CORNARE		
NÚMERO RADICADO:	131-0341-2018	
Sede o Regional:	Regional Valles de San Nicolás	
Tipo de documento:	ACTOS ADMINISTRATIVOS-RESOLUCIONES AM...	
Fecha:	09/04/2018	Hora: 11:41:10.5... Folios:

RESOLUCIÓN No.

POR MEDIO DE LA CUAL SE APRUEBA UNA OBRA DE CAPTACION Y CONTROL DE CAUDAL Y SE ADOPTAN UNAS DETERMINACIONES

Figura 1: obra de captación y derivación.

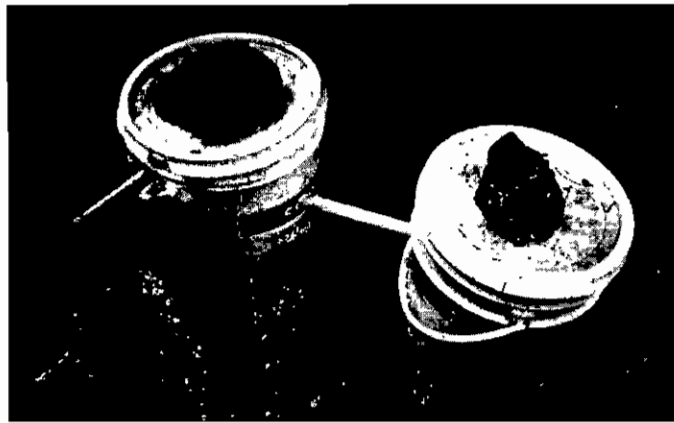
La obra de derivación y control de caudal consta de dos canecas de 20 litros, los cuales están conectados por una tubería de PVC de 3/4", la ubicación del tubo en el primer tanque es de 14cm y el segundo tanque es de 10cm con respecto al borde superior de los tanques, lo que evidencia un desnivel entre la entrada del tubo del primer tanque y la salida del tubo en el segundo tanque, Ambos tanques se encuentra sellados en la parte superior.

Figura 2: Tanque de captación y derivación, excediendo su capacidad.

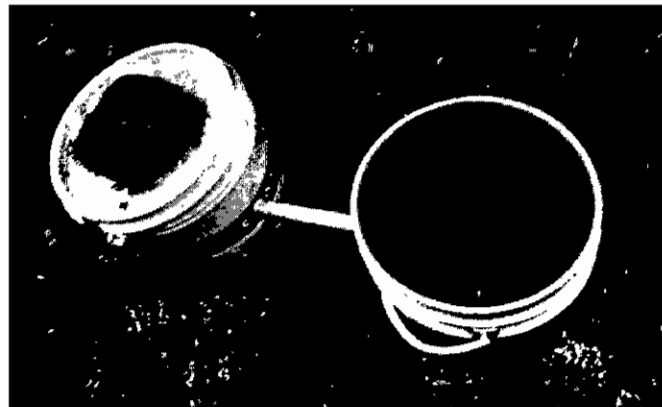
El primer tanque (caneca) capta el agua de la fuente Carrizales por un tubo de PVC de 1" y tiene un rebose con salida a la misma fuente con otro tubo de PVC de 1", sin embargo según como lo evidencia la figura 2, este excede su capacidad.

Consecuentemente, se afora tanto en la obra de captación y derivación como en el estanque. La obra en un tiempo de 8,25 segundos, alcanza un volumen de 1,5 litros, con lo cual se puede calcular un caudal de 0,18 L/seg, por otro lado, en el estanque en un tiempo promedio de 48,6 segundos, alcanza un volumen de 1 litro calculando un caudal 0,021 L/seg.

Figura 3: Estanque con peces, punto de descarga, donde se obtuvo el caudal.

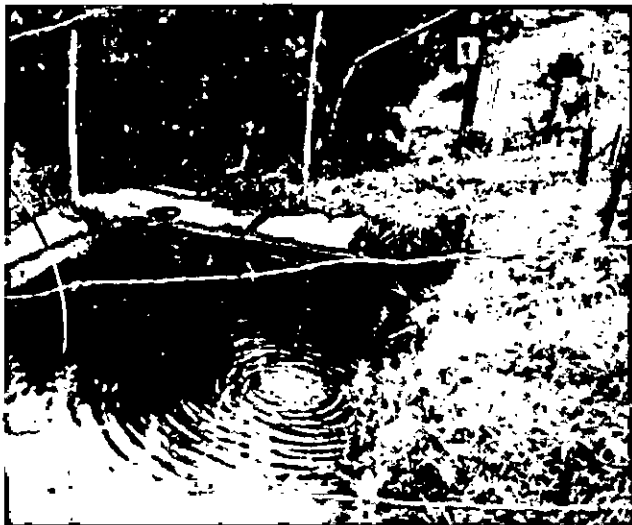
- La obra de derivación y control de caudal para uso piscícola de la fuente carrizales con coordenadas: longitud 75°14'10,3", latitud 6°17'15,8" y altitud 1932 m.s.n.m. Cumple según lo aforado en el estanque con coordenadas 75°14'10,3", latitud 6°17'15,8" y altitud 1926 m.s.n.m. con un caudal de 0,021 L/seg lo concedido en la resolución 131-0461 del 23 de junio de 2017 artículo primero, así mismo, se respeta condiciones naturales del terreno y de la fuente hídrica.
- El diseño de la obra de derivación y control de caudal implementado corresponde al diseño entregado por Cornare según anexo del informe técnico 131-1105 del 12 de junio del 2017, solamente varía en el diámetro de tubo de PVC de 5/16" a ¾" que comunica los tanques tanto de captación como derivación, sin embargo por la distancia y la poca pendiente del terreno, solo llega al estanque, el caudal otorgado por Cornare."

ARTÍCULO PRIMERO. APROBAR LA OBRA DE CAPTACION Y CONTROL DE CAUDAL, implementada en campo por el señor **DAVID OTERO BOTERO**, identificado con cédula de ciudadanía número 15.427.327, la cual garantiza la derivación del caudal otorgado por la Corporación correspondiente a 0,028 L/seg.
